改善箇所説明図

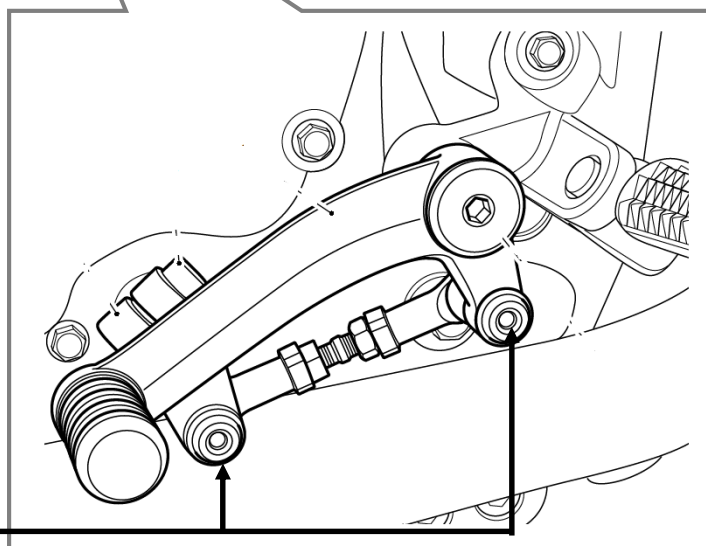
基準不適合発生箇所

リンケージ固定部

ギヤチェンジリンクージのネジ部において、製造工程の作業手順が不適切なため、ネジロック剤の効果がなくなっているものがある。そのため、ギヤチェンジ操作を繰り返すとネジが緩み、最悪の場合、リンクージが外れ、ギヤチェンジ操作ができなくなるおそれがある。

改善の内容

全車両、ネジ部のネジロック剤を除去し、正常なネジロック剤を塗布して組み付ける。

識別： 対策後は車台番号の末尾付近に赤色のペイントマークを塗布する。
